INFORME TÉCNICO DE INSPECCIÓN

DRCC-IIO-031-2025

Proyecto:	“REFORMAS Y ADICIONES HOTEL CAMPESTRE”		
Promotor:	CLUB DE GOLF TURISTICO, S.A.		
Categoría	I		
Consultores ambientales:	YAMILETH BEST ISABEL MURILLO DE RÍOS	IRC-001-2020 IRC-008-2012	
Localización del proyecto:	PROVINCIA DE COCLÉ, DISTRITO DE ANTÓN CORREGIMIENTO DE EL VALLE.		
Fecha de inspección:	24 de febrero de 2025		
Fecha de informe:	25 de febrero de 2025		
Participantes:	<ul style="list-style-type: none">• Juan De León-Arquitecto del proyecto.• María Sanjur- Jefa de la Agencia de El Valle-Miambiente.• Yara Flores- Sección Operativa de Seguridad Hídrica-MiAMBIENTE, Regional de Coclé.• Georgia Jaramillo - Sección de Evaluación de Impacto Ambiental-Miambiente, Regional de Coclé.• Yennifer Gómez –Estudiante practicante.

Fig. 1 y 2. Se puede observar las estructuras existentes, que las mismas forman parte del Estudio de Impacto Ambiental las cuales son las dos cabañas y adyacente a dichas estructuras, se observó el resumidero que se encuentra próximo a la fuente hídrica con la cual colinda el proyecto.

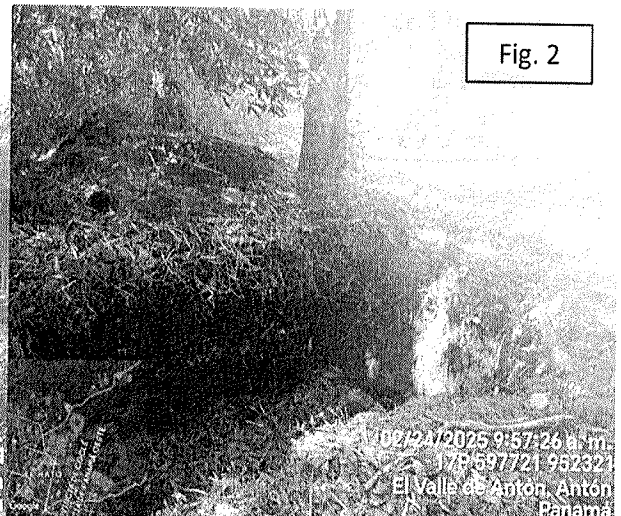
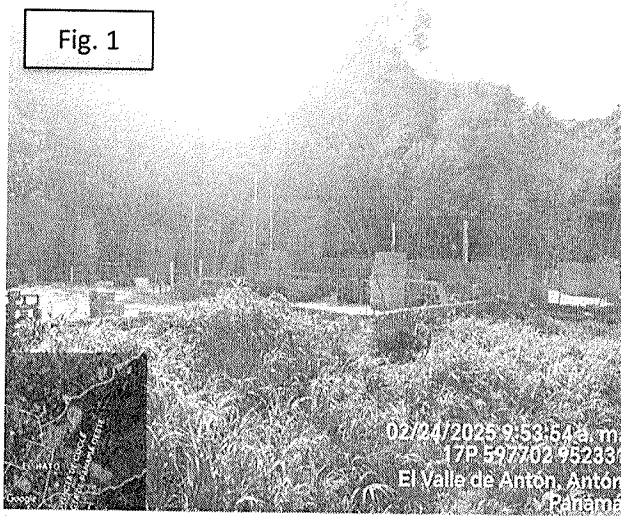
- Observación 3:** Se pudo observar dos estructuras que corresponden a dos cabañas, que forman parte del Estudio de Impacto Ambiental, sin embargo se observó un hueco que corresponde al resumidero y que se encuentra colindante a fuente hídrica, nos indicaron que no han seguido con la construcción desde el momento que fueron paralizados.
